改善箇所説明図

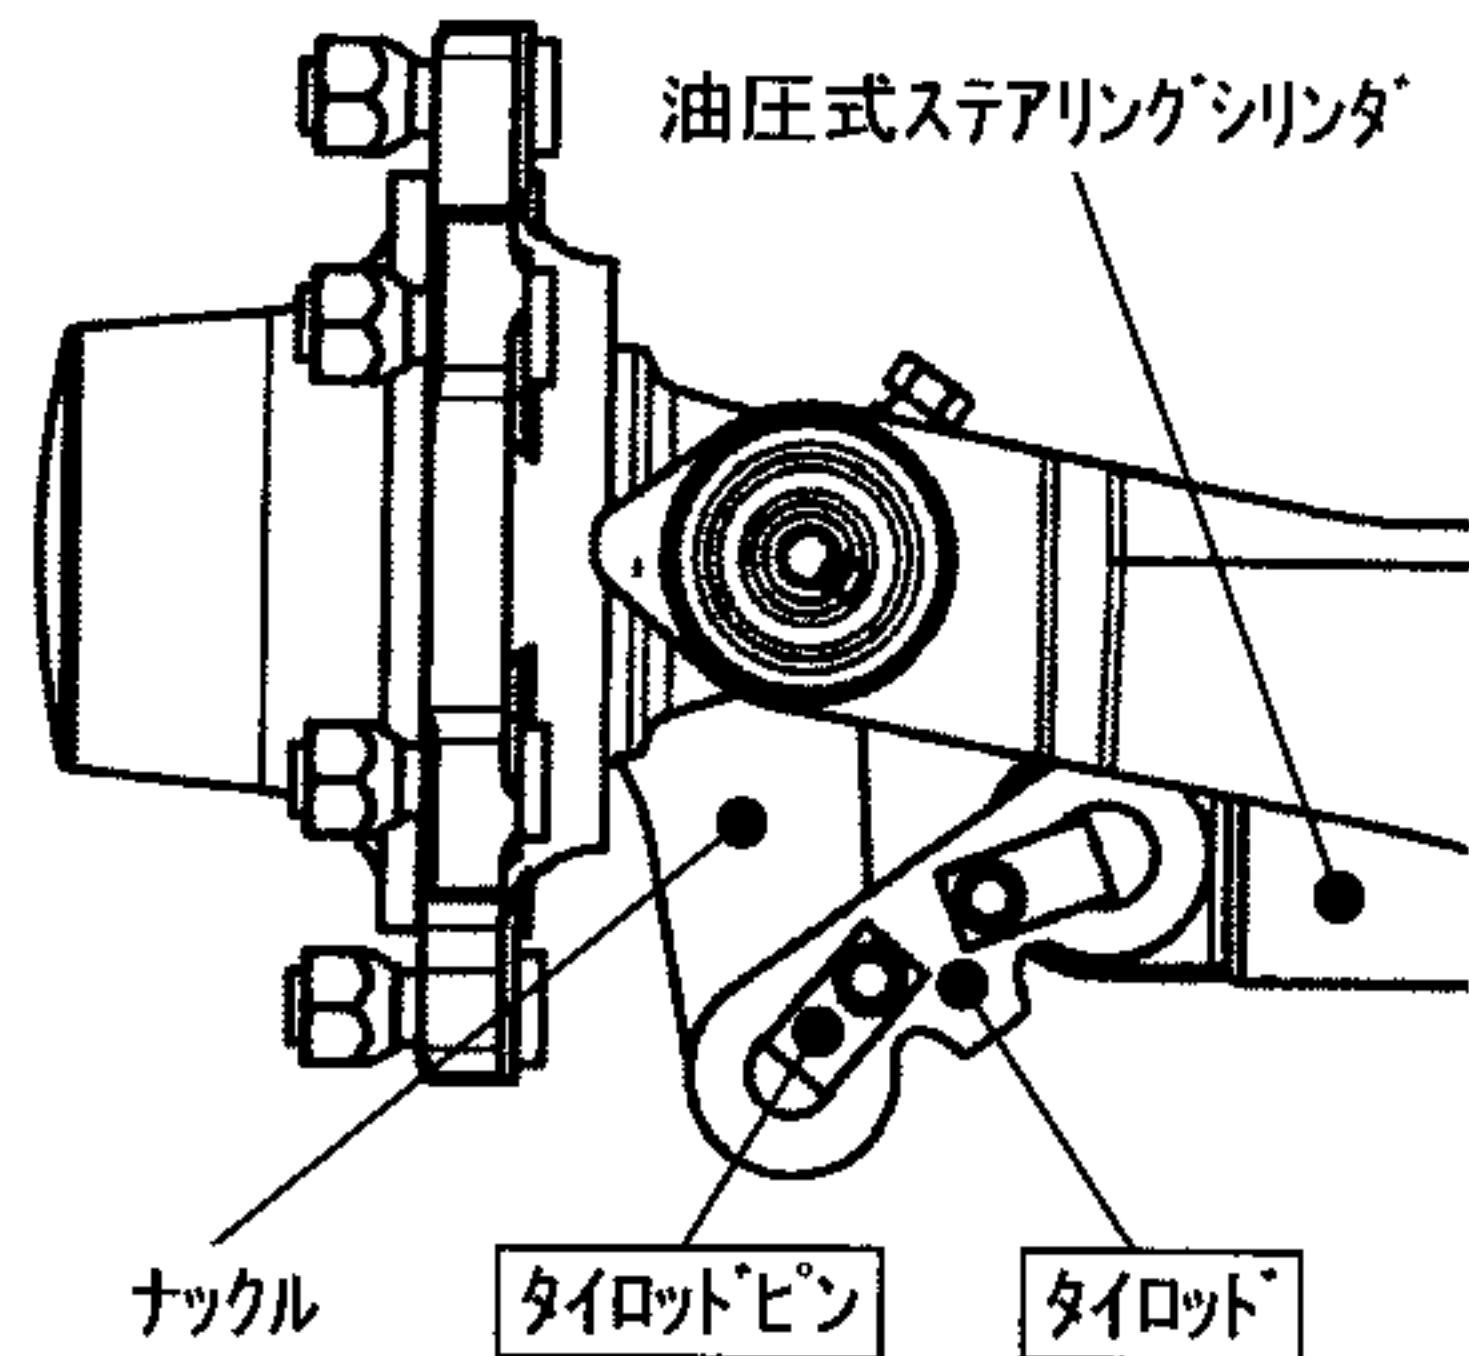
改善前(逆組)

不具合発生箇所

ナックルと油圧式ステアリングシリンダを連結しているタイロッドの取付向きが不適切なため、操舵角が大きい状態で使用をするとタイロッドとナックルが干渉し、タイロッドが破損するものがある。そのため、最悪の場合、かじ取操作が出来なくなるおそれがある。

改善後(正規)

改善内容

全車両、目視にてリヤアクスルタイロッドの取付向きを左右共に確認し、不適切なものは新品のタイロッドを正規向きに取付ける。又、タイロッドが破損している車両はタイロッドピンも交換する。
